Krajský úřad, Velká Hradební 3118/48, 400 02 Ústí nad Labem
Odbor investiční

Datum: 25. 10. 2018
JID: 170770/2018/KUUK
Číslo jednací: VZ-RR-73/INV/2018/SP – 57.08
Vyřizuje/linka: Bc. Petra Honnerová / 331
E-mail: honnerova.p@kr-ustecky.cz

Vysvětlení/Změna/Doplnění zadávací dokumentace č. 8 k veřejné zakázce na stavební práce s názvem „Rekonstrukce silnice II/266 Šluknov - Lobendava“ zadávané v otevřeném řízení v nadlimitním režimu.

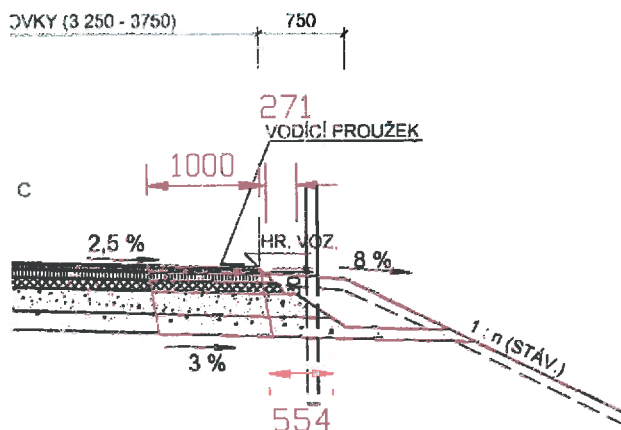
Žádám zadavatele o upřesnění vysvětlení dotazu č. 4 v Doplnění zadávací dokumentace č. 3 ze dne 3.9.2018. Dotaz zněl následovně:

4) V souvislosti s výměrou asfaltových vrstev dále ještě upozorňuje uchazeč zadavatele, že ve výpočtu plochy pokládky vrstev ACL, ACP a ŠD, není uvažováno s nutným rozšířením pro umožnění pokládky dalších vrstev ve sklonu 1:1, tedy minimálně v tloušťce následných vrstev, tak je patrné ze vzorového řezu SO 101:

Odpověď zadavatele na dotaz č. 4:

Zadavatel provedl kontrolu soupisu prací a upravil množství, týkající se vrstev ŠD_A tl. 200 mm a ŠD_A tl. 150 mm, a to dle rozšíření ve výkazu výměr dané položky (koeficientem 1,4 a 2,4).

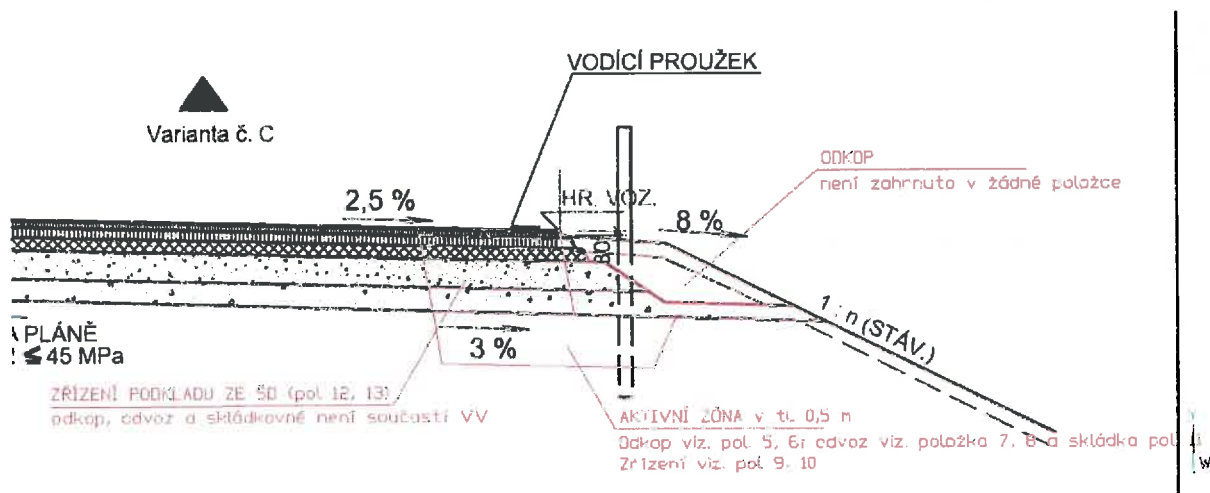
Uchazeč se domnívá, že zvětšení výměry položky ŠD o 40 % respektive o 140 % (v případě spodní vrstvy ŠD) oproti původní výměře není správné. (viz. náčrtek níže).

Může zadavatel vysvětlit, jak k těmto koeficientům došel?

Koeficienty byly určeny poměrem ploch jednotlivých vrstev přímo z vzorového příčného řezu.
